Van: 5.1,2,e
Aan: 5.1,2,e 5.1,2,e 5.1,2,e 5.1,2,e 5.1,2,e
Onderwerp: RE: advies Postjesweg 7-H (legaliseren terras)
Datum: donderdag 1 oktober 2020 13:26:15
Bijlagen: image001.jpg
image002.jpg
image003.jpg
image004.jpg
image005.jpg
image006.jpg
image007.jpg
image008.jpg
image009.jpg
image010.jpg
image011.jpg
image012.jpg
image013.jpg
image014.jpg
image015.jpg
1_odap-2020_Getekend advies brandweer AA.PDF

Beste Collega,
Hierbij het getekend brandweeradvies betreft: Postjesweg 7-H
Ons kenmerk: 1/Odap-2020
Jullie kenmerk: Postjesweg 7-H
Vriendelijke groet,

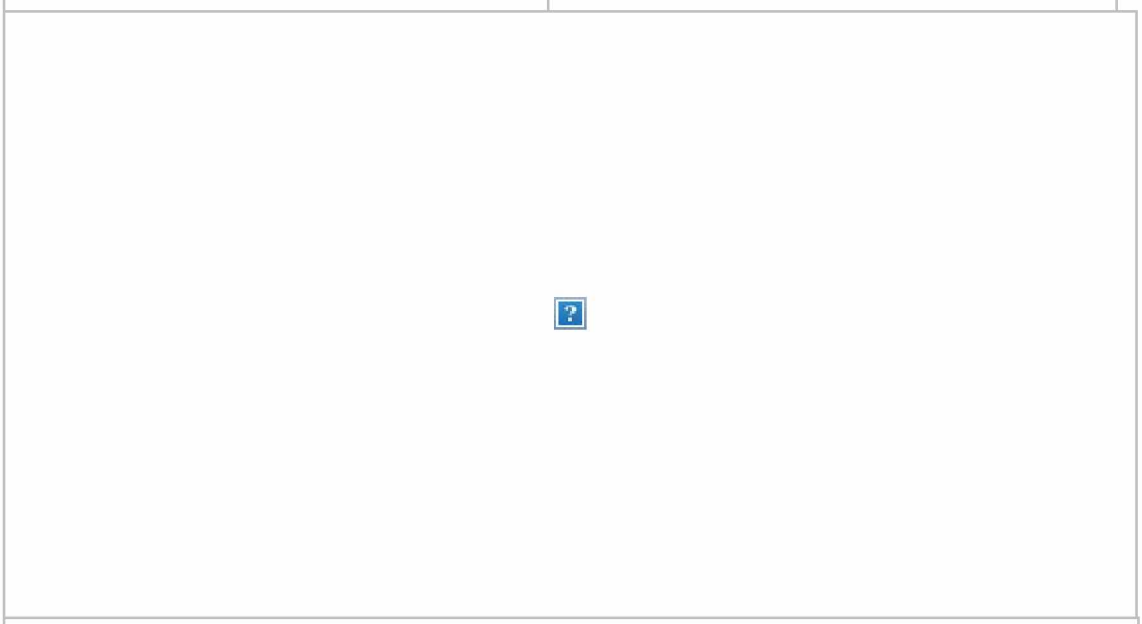
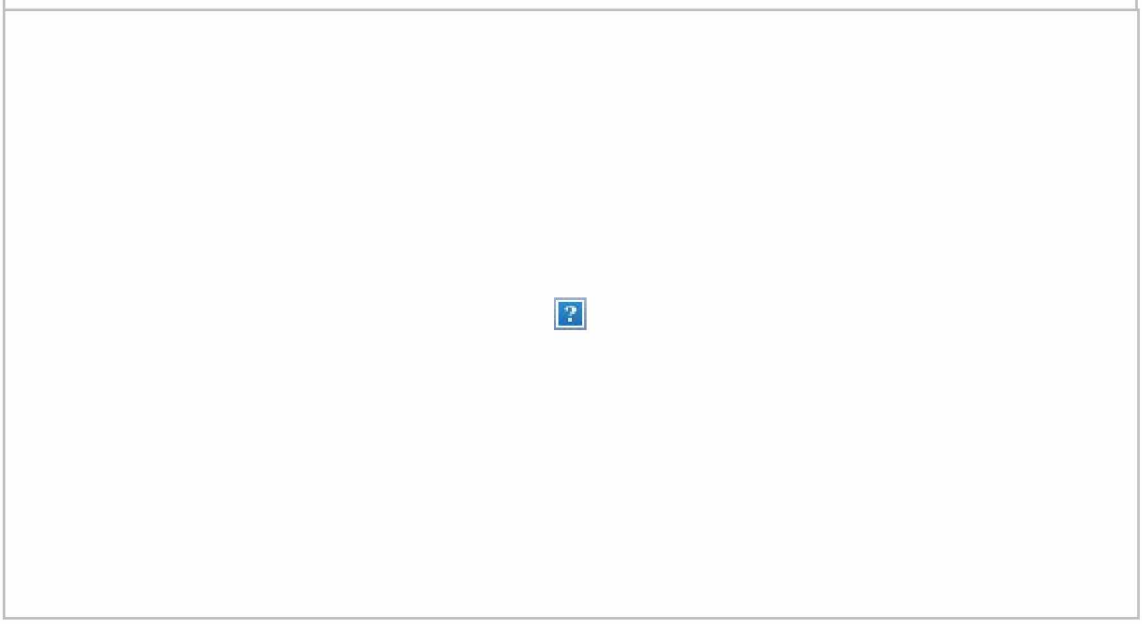
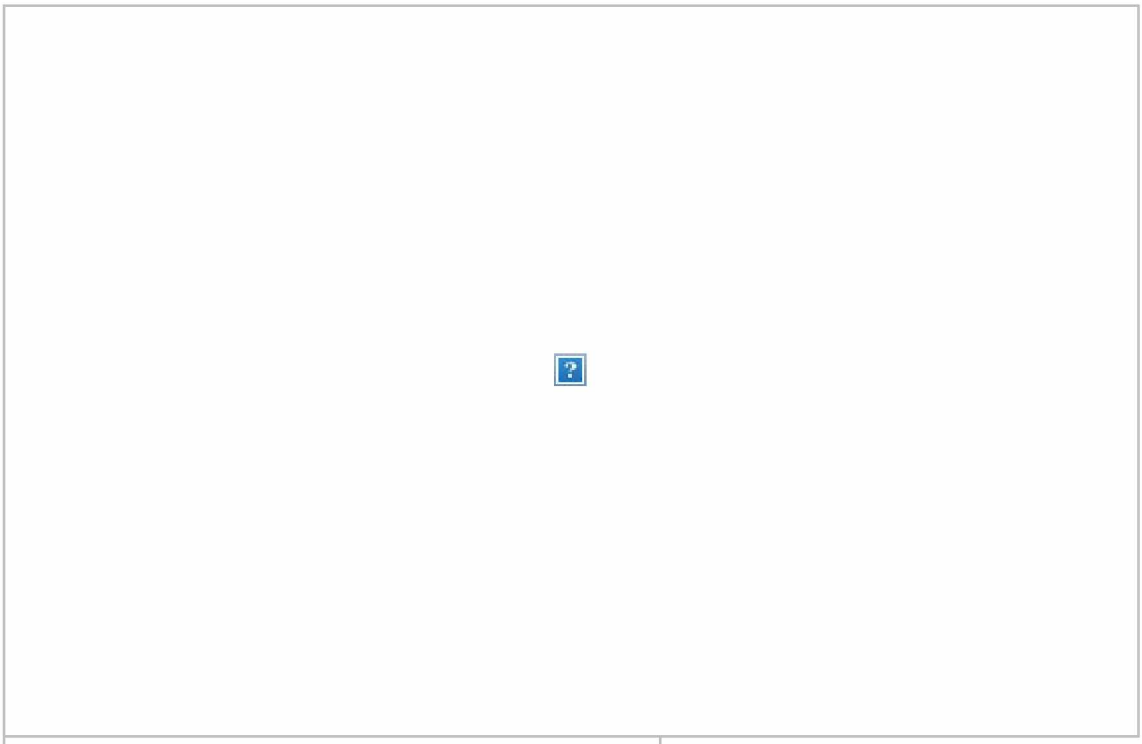
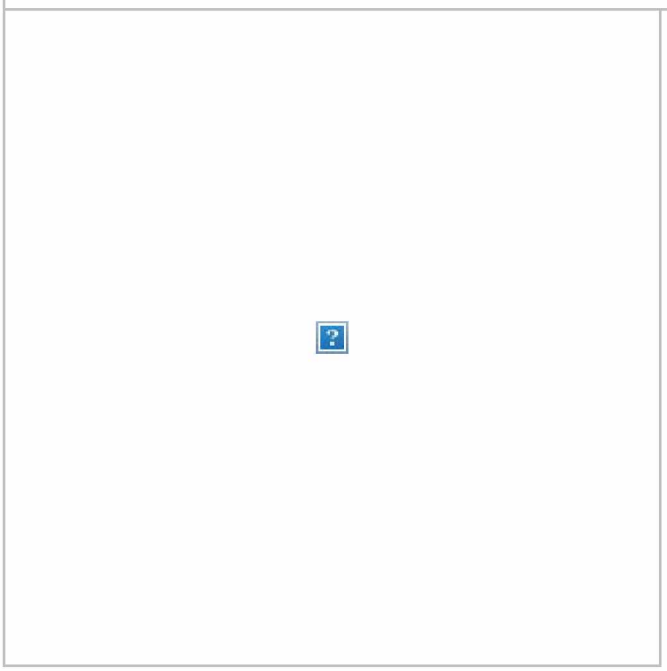
Van: 5.1,2,e @amsterdam.nl]
Verzonden: donderdag 10 september 2020 17:26
Aan: 5.1,2,e 5.1,2,e @amsterdam.nl>; 5.1,2,e <5.1,2,e @amsterdam.nl>; 5.1,2,e <5.1,2,e @amsterdam.nl>; 5.1,2,e <5.1,2,e @amsterdam.nl>; 5.1,2,e <5.1,2,e @amsterdam.nl>; 5.1,2,e <5.1,2,e @amsterdam.nl>; 5.1,2,e 5.1,2,e @amsterdam.nl>; 5.1,2,e <5.1,2,e @amsterdam.nl>; 5.1,2,e 5.1,2,e @amsterdam.nl>; 5.1,2,e <5.1,2,e @amsterdam.nl>; 5.1,2,e 5.1,2,e @amsterdam.nl>; 5.1,2,e <5.1,2,e @brandweeraa.nl>
Onderwerp: Re: advies Postjesweg 7-H (legaliseren terras)
Voor beide terrassen een negatief advies vanuit inrichtingskwaliteit en gebruiksfuncties openbare ruimte.

Voor het terrasdeel direct naast het pand lijkt er een meetfout te zijn. Vanaf streetview tel ik 10 tegels ofwel 3 meter naast het overdekte terras. Op de tekening is 4,1 meter ingetekend. De vereiste doorloopruimte voor de achterliggende panden is met 1 meter te krap. Mogelijk dat voor nood- en hulpdiensten hier een hogere maatvoering geldt. Het gazon omvormen tot verharding (zo kan je de tekening ook lezen) tast het groenkarakter aan en schaadt de boomgroeiplek (het vergt wortelkap wat de leefkansen van de boom ernstig schaden zal).

Een negatief advies ook voor een terras midden op het plantsoen.
Het terras tast het openbare karakter van dit toch al kleine plantsoen aan, en staat een goede bereikbaarheid van de kort afmeren plek met oplaadpunt pleziervaart in de weg.
Met vriendelijke groet,
